0014 Información de servicio técnico

Tema: Empaquetaduras de culata
Relativo a: 61-37250-00 / -10
Marca: Opel
Tipo: Agila, Corsa
Código del motor: Z 10 XEP

**Espesor de reparación ZKD 1,0
Opel Twinport / Z 10 XEP**

Ilustración_Empaquetadura de culata con N° Reinz 61-37250

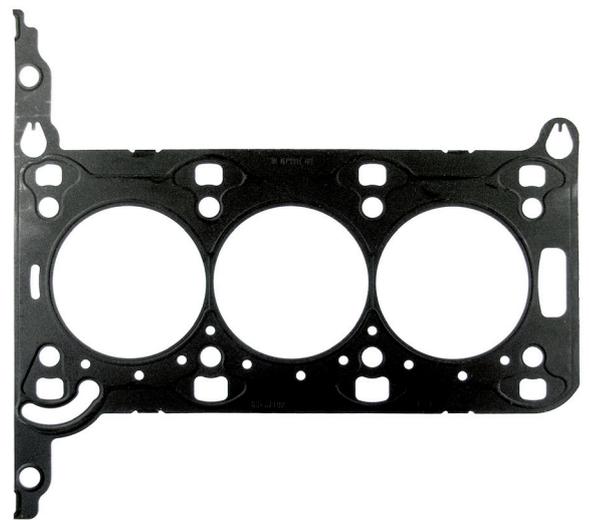
La empaquetadura de culata 61-37250-00 = Opel 56 07 838 de Dana, con su nuevo y exclusivo espesor de reparación, constituye una solución óptima para hermetizar las culatas y bloques de cilindros rectificadas.

El espesor de reparación es 0,25 mm mayor que el original. Es decir, este espesor permite obtener los mejores resultados de hermetización hasta esta medida, después de la necesaria mecanización de la superficie.

El número de referencia del espesor de reparación es **61-37250-10**.

Atención: Después del mecanizado de la culata y del bloque de cilindros, la rugosidad de superficies debe estar en una gama de tolerancias entre 7 µm y 20 µm. El valor de las ondulaciones no debe superar los 20 µm.
